原子炉安全専門審査会第27部会（北海道電力株式会社泊発電所（1，2号原子炉の設置））
Cグループ議事概要（案）

泊発電所（1、2号炉）

歌棄及び尻別川のリニアメントに関する
指摘事項について

敷地前面及び周辺海域の地質・地質構造に
関する指摘事項について

第1図 黒松内低地帯付近の褶曲構造位置図

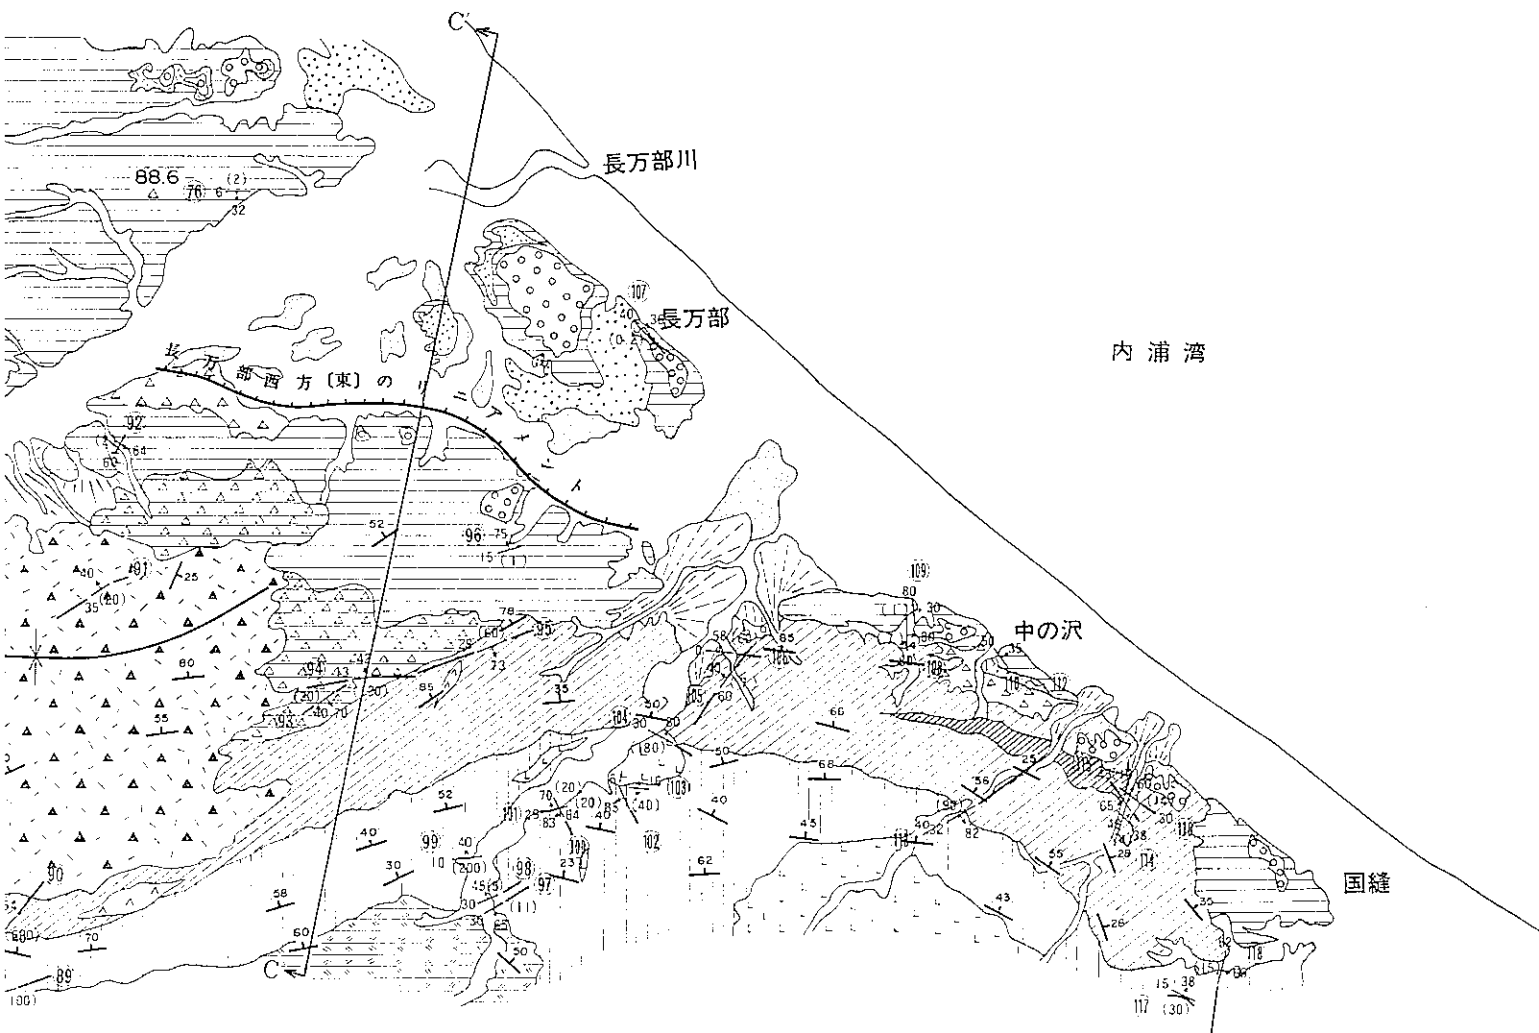
現地調査及び文献調査による褶曲構造を第1図に示す。

このうち、井度山甲付近の向斜及び歌桑と尻別川の中間の山地部の背斜は文献に示されているもので、その他は現地調査により認められたものであるが、これらの褶曲構造を作る運動の終り期はそれぞれ異なるものと考えられる。

第2図 黒松内低地帯の地質図

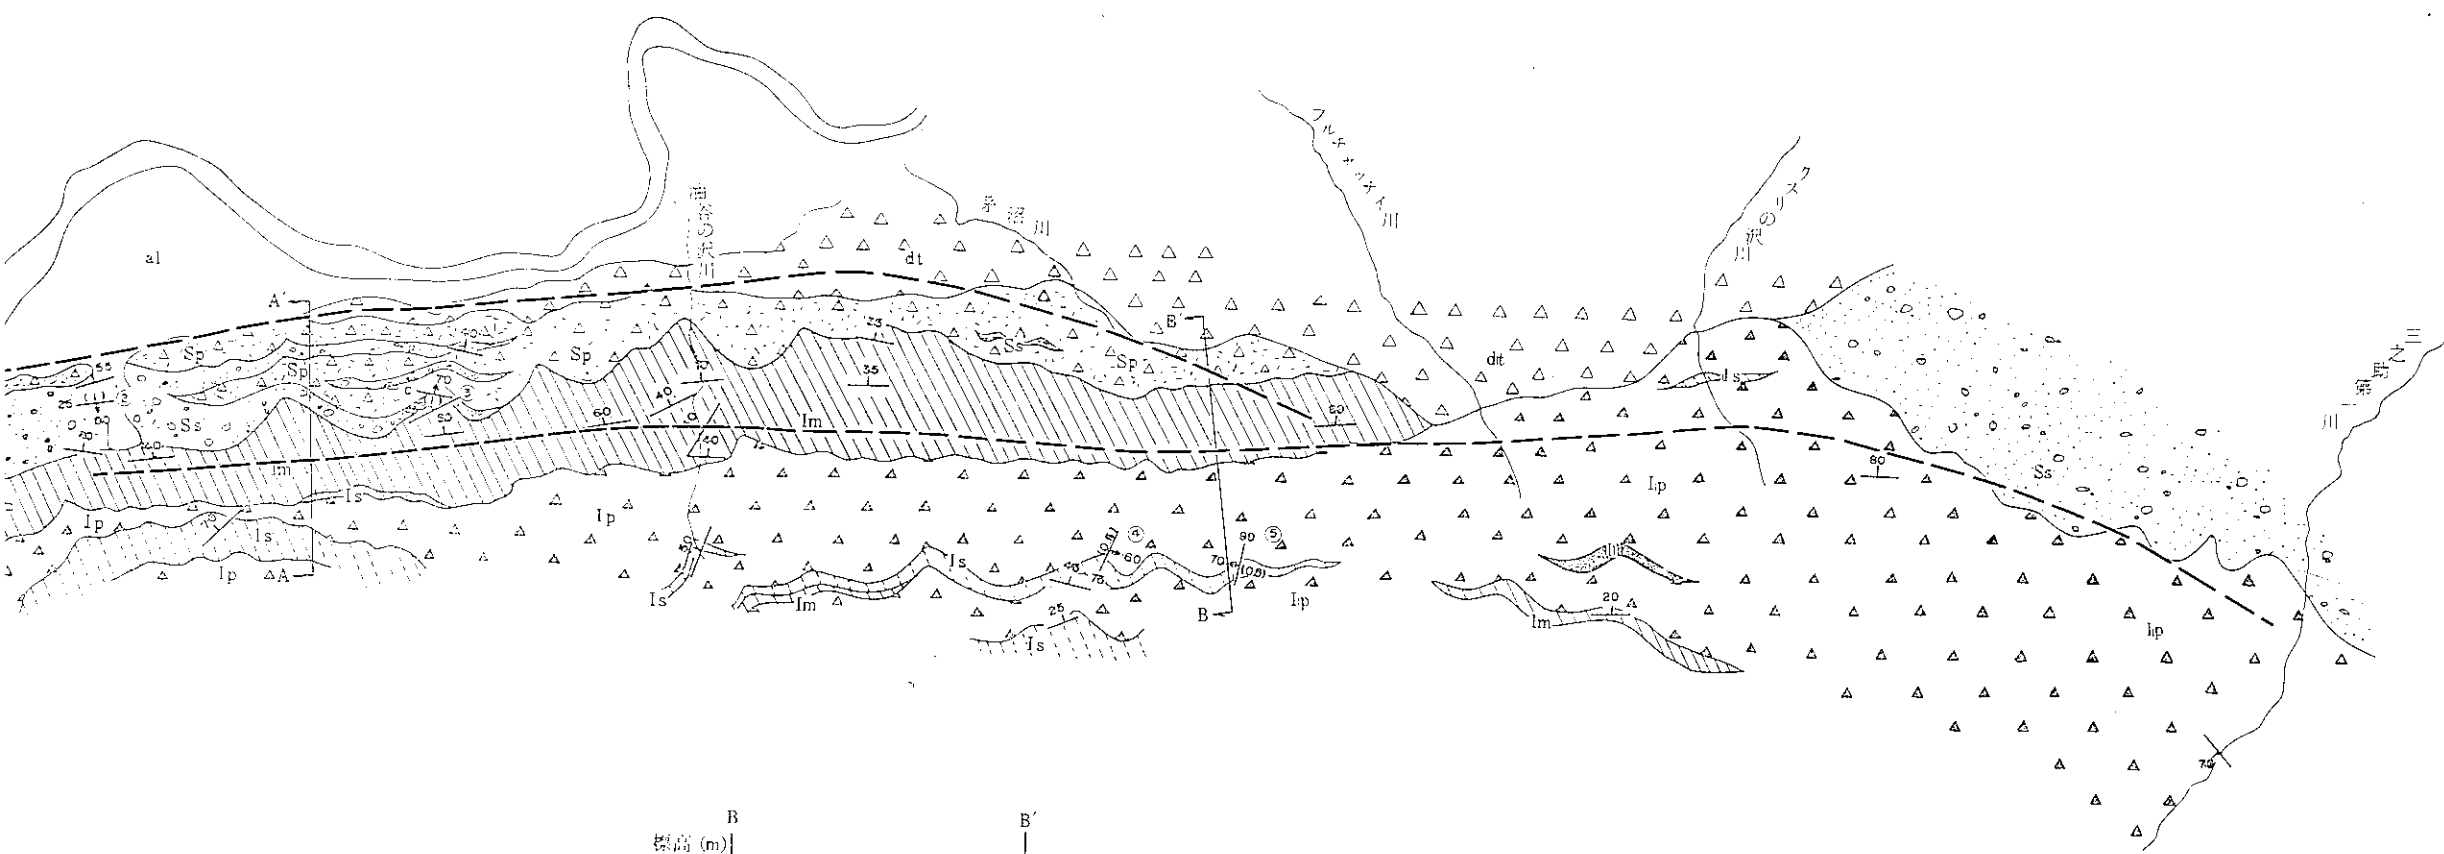
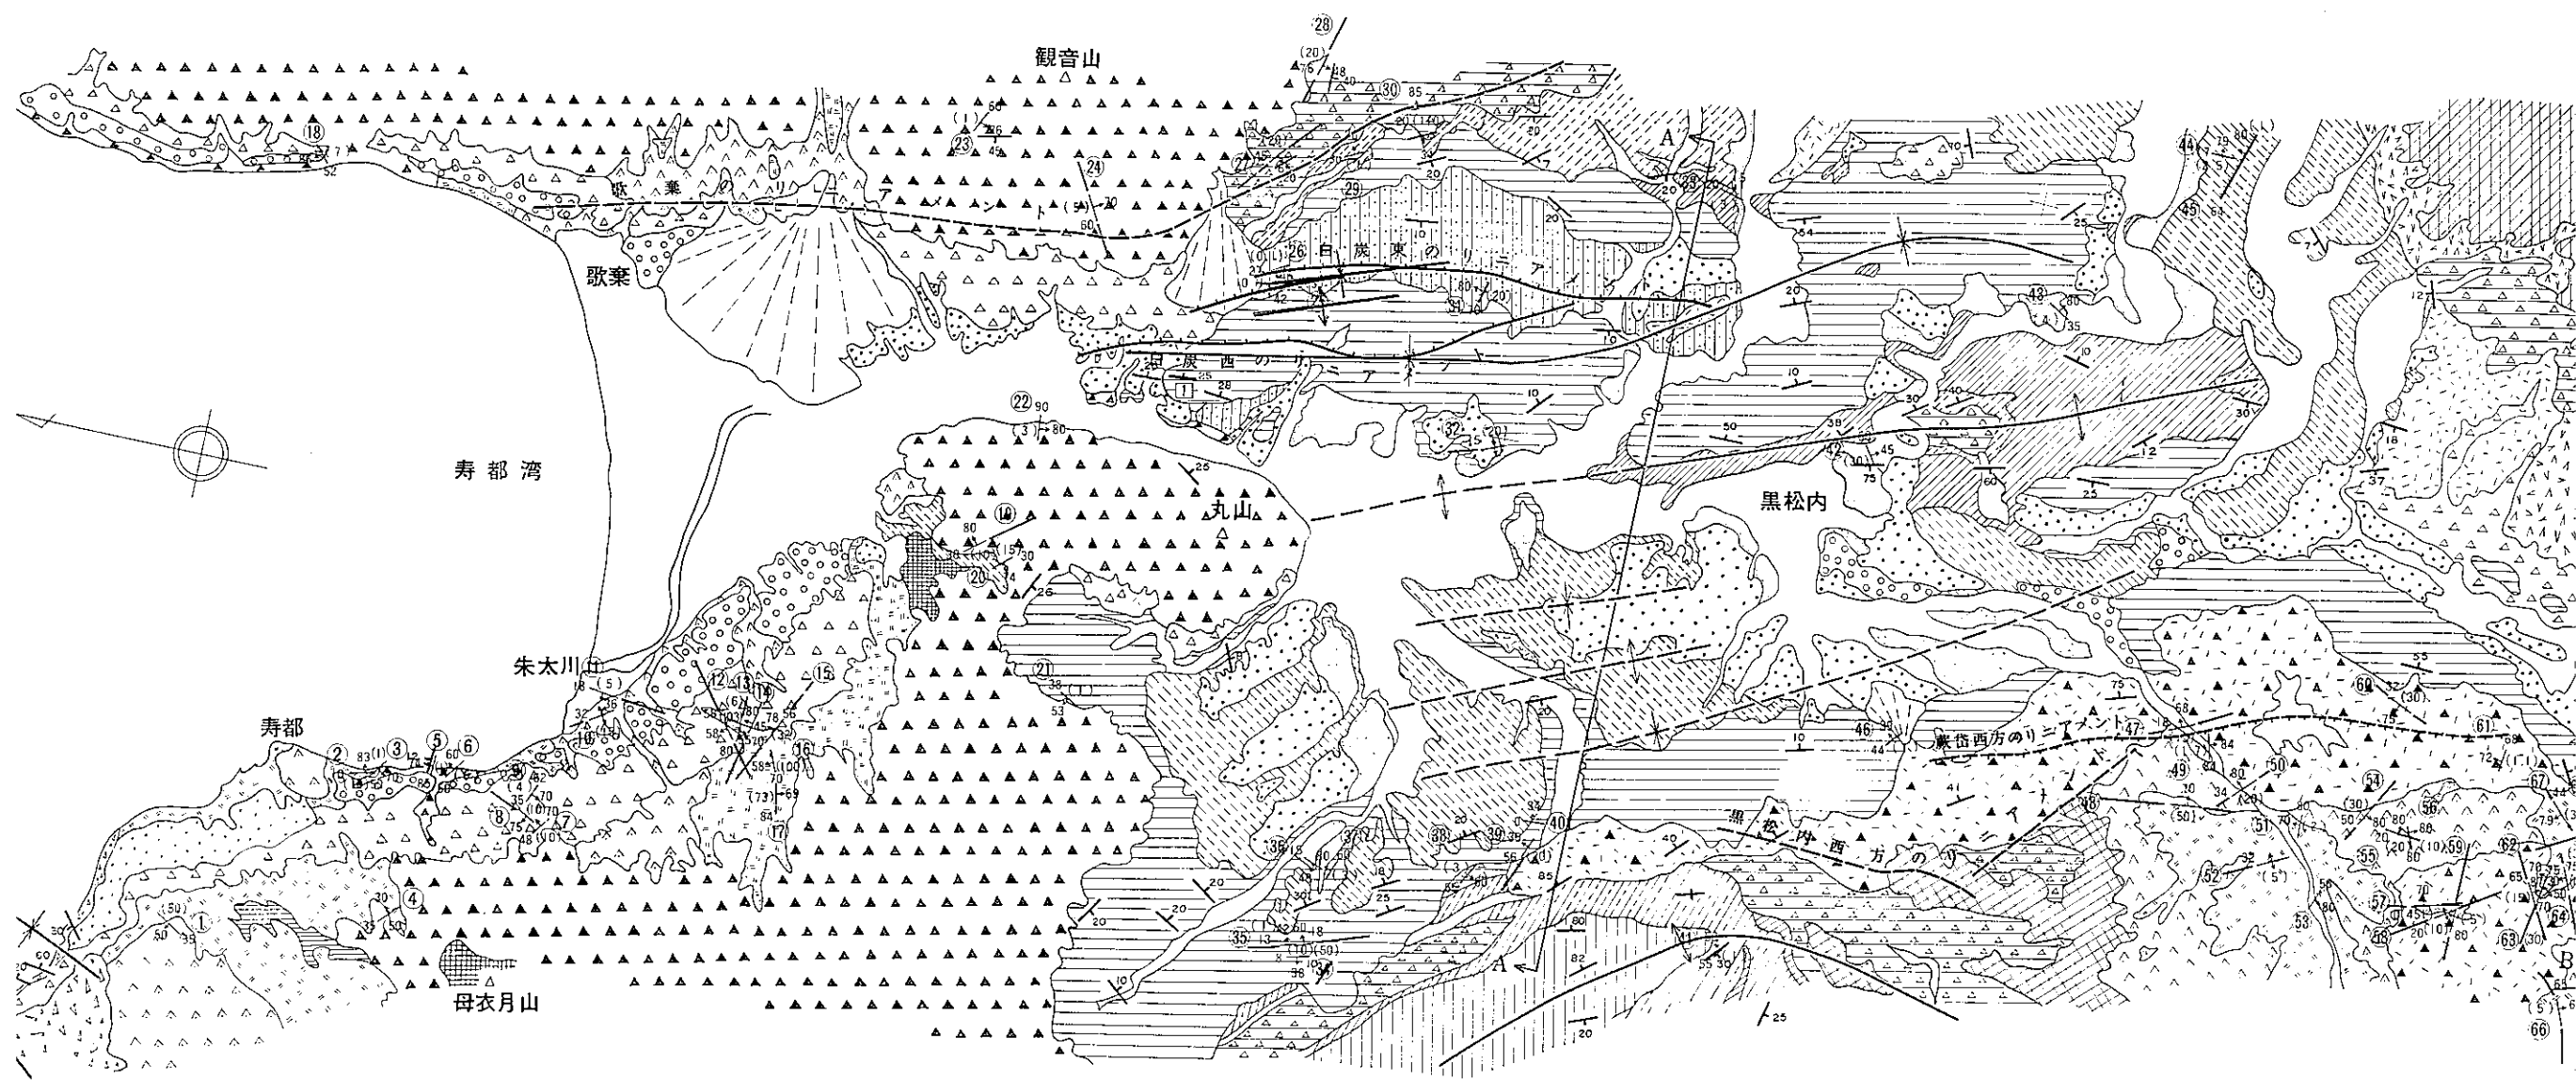
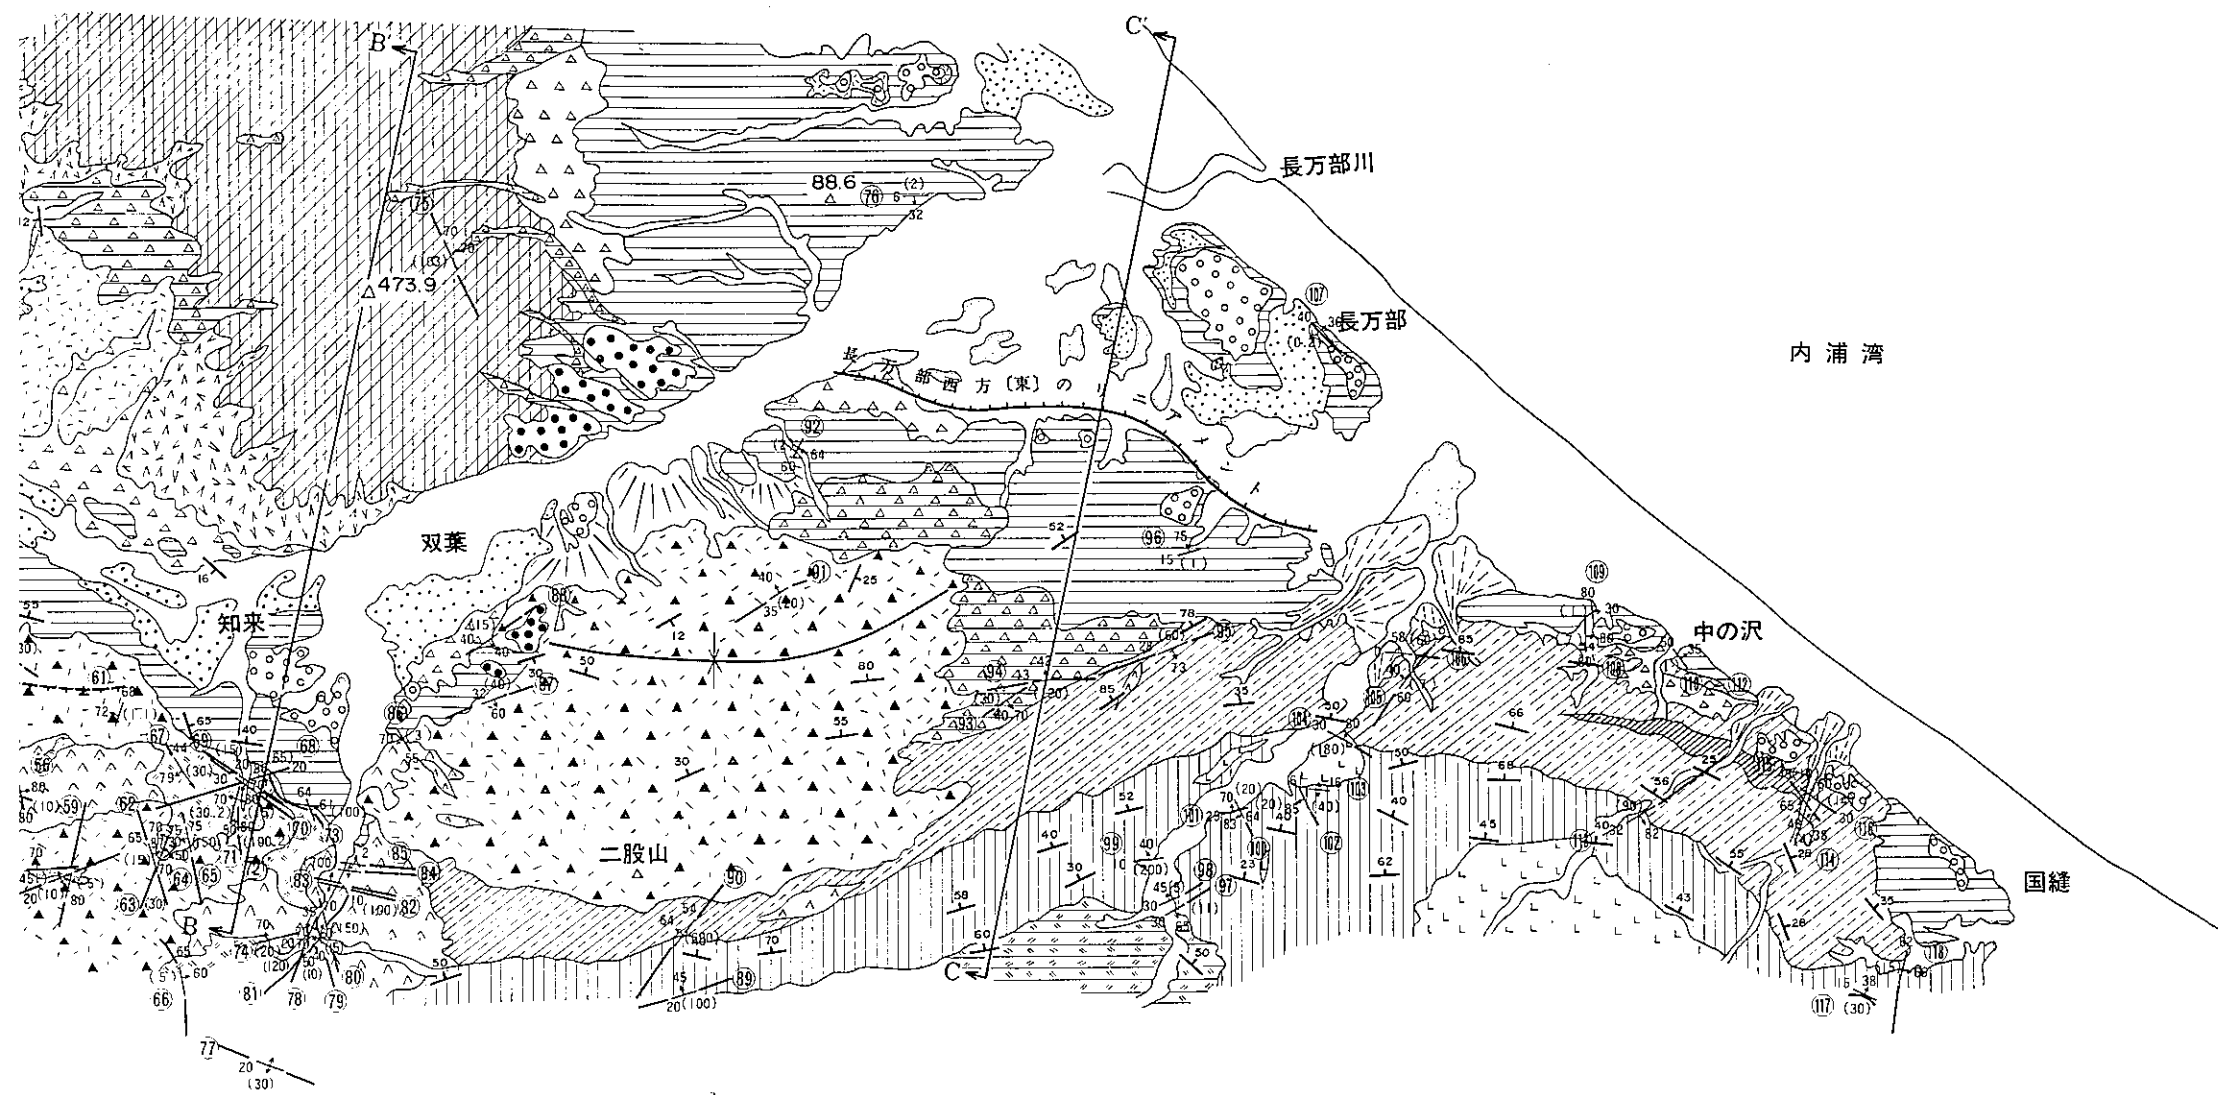
たとえば、現地調査により作成した地質図—第2図—に示した白炭東西のリニアメント近傍の褶曲は、第四紀更新世の白炭層及び殺丘堆積物・火山灰層の堆積構造に影響を与えているとみられることから、この運動は最近まで続いていたと判断している。なお、白炭東西のリニアメント付近の地下深部には活断層があり、その活動時期は第四紀後期にまで及んでいると評価している。

一方、歌桑のリニアメント付近の地層の傾斜は、第2図に示すように、北半分については産錐に覆われていること等から不明であるが、南半分については一様に西側に緩く傾斜しており、ここには褶曲は認められない。また、第2図に示すようにリニアメント北端部の殺丘(約12~13万年前の中位殺丘)は

一様に海側に緩く傾斜していることから、ここには少なくとも第四紀後期まで運動した褶曲はないと考えられる。

このことから、このリ=アメントは北半分が旧海食崖地形と南半分が岩質の違いに基づく差別侵食地形を反映したものと判断している。

第4図 尻別川のリニアメント周辺の地質図

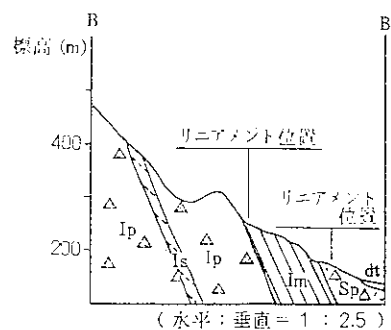
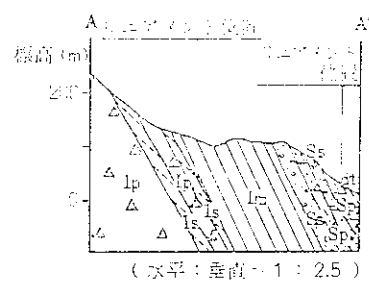
尻別川のリ=アメント付近の地層の傾斜は、第4図に示すように一様に東側に傾斜しており、ここには褶曲は認められず、このリ=アメントは東側のものは河食崖と、西側のものは岩質の違いに基づく差別侵食地形を反映したものと判断している。
